Objet : Matéριοvigilance ANSM.

**INFORMATION DE SECURITE**  
**Matelas DOMUS 4 et matelas DOMUS AUTO**

A. Pour les 35 tubes normaux

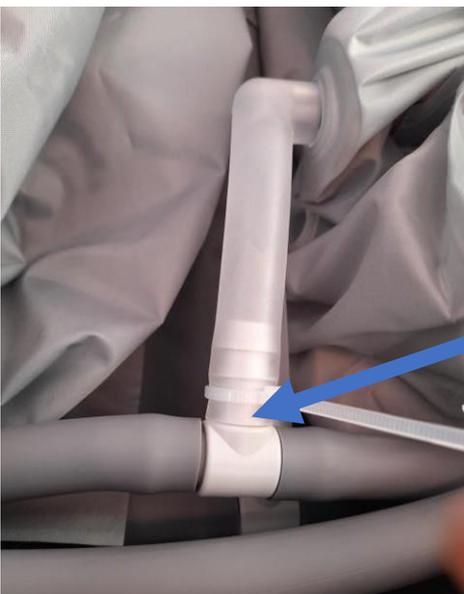
Cela concerne 35 tubes  
transparents (sont exclus les  
tubes des décharges  
talonnières)

Il est recommandé de sécuriser les 35  
tubes transparents soit à l'aide de  
colliers de serrage 25/100 ou Clips,

1<sup>ère</sup> Méthode : Serrer fort le collier de  
serrage à la main, au centre de la partie  
basse du T. (ne pas couper le collier de  
serrage)

2<sup>ème</sup> Méthode : Les Clips : à fixer à la base du T.
